AL CUBO INTEGRAL S.A.S. NIT No. 901.403.370-9	**ACTA DE ESPACIOS INTERVENIDOS**	CÓDIGO:	**A-S-001**
		VERSIÓN:	**01**
		VIGENCIA:	**2024-05-10**
		CLASIFICACIÓN:	**IP**

ACTA No:	000
SEDE:	MOCOA
FECHA:	06-03-2025
CONTRATO N°:	86003782024
OBJETO:	*CONTRATAR A PRECIOS UNITARIOS FIJOS POR LA MODALIDAD DE MONTO AGOTABLE, LAS OBRAS Y ACTIVIDADES PARA EL MEJORAMIENTO, ADECUACIÓN Y MANTENIMIENTO GENERAL Y MANTENIMINETO ESPECIALIZADO QUE DEMANDEN ACTIVIDADES CON TRABAJOS EN ALTURAS EN LAS DIFERENTES SEDES DEL ICBF DE LA DIRECCIÓN REGIONAL PUTUMAYO.*

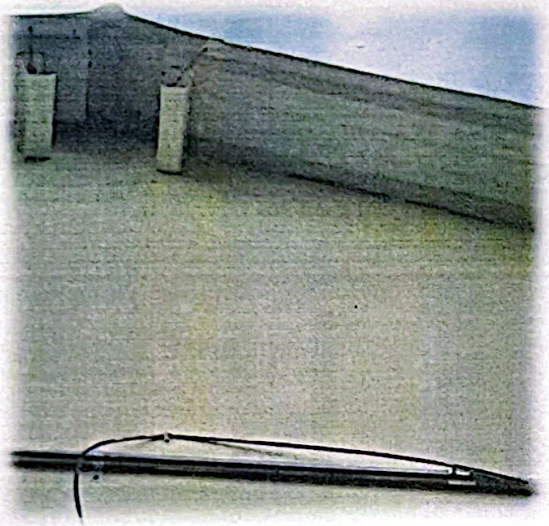
Terminado de cubierta, aplicar acciones correctivas

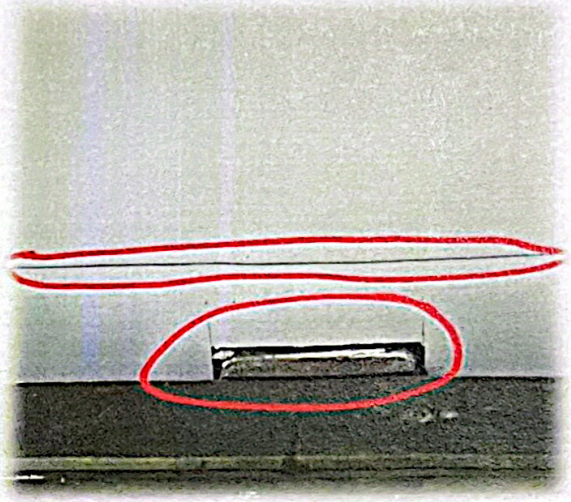
Deteccion de inperfeccion en filos de cielo razo

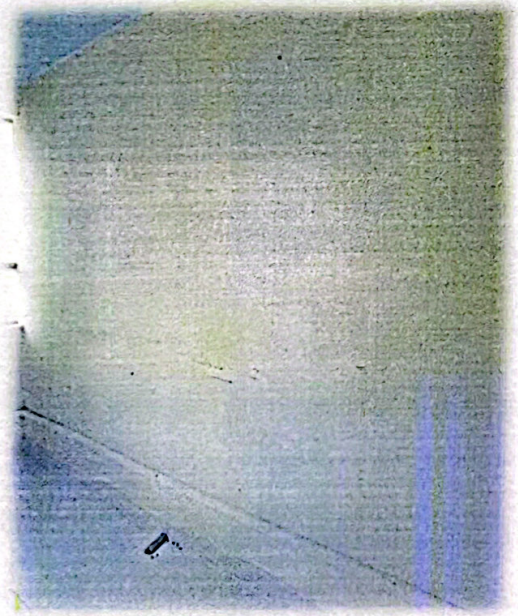
manchas en pared, aplicar acciones correctivas

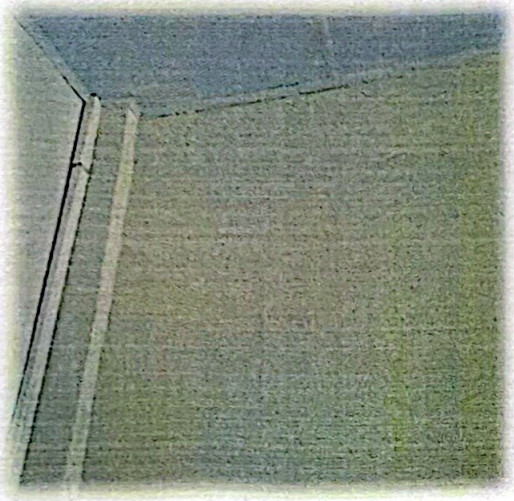
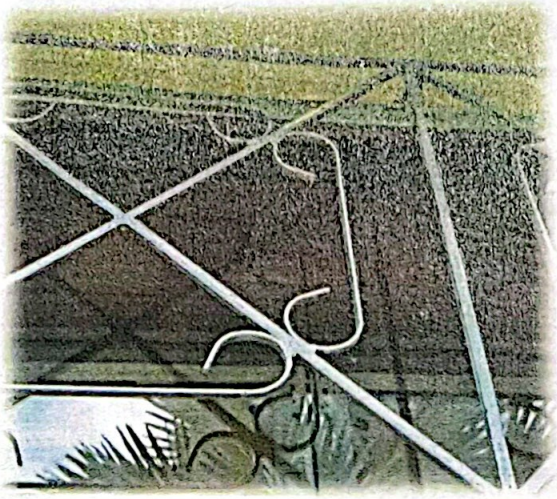
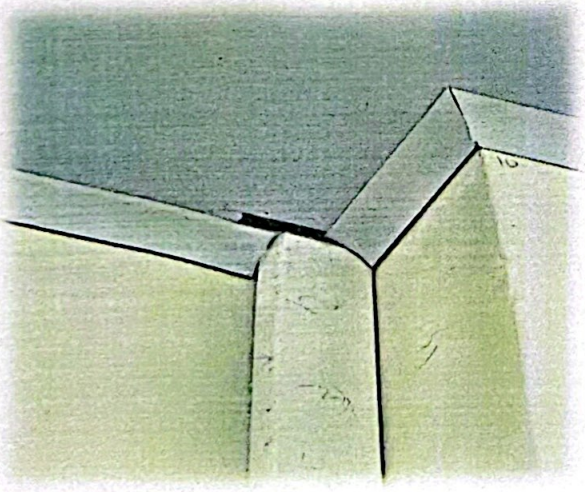
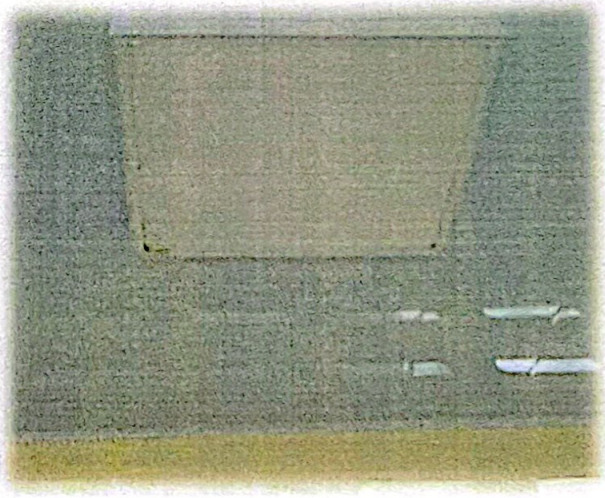
Manchas en guarda escobas, aplicar acciones correctivas

vigas y omegas de cielo Razo la unión de las láminas se encuentran mal ubicadas donde estéticamente se encuentran mal visto, aplicar acciones correctivas 	pintura en antepecho de ventana, aplicar acciones correctivas 
 Detecciones de irregularidades en empalmes de cielo raso	 Deteccion de moho u oxido del marco de la lampara
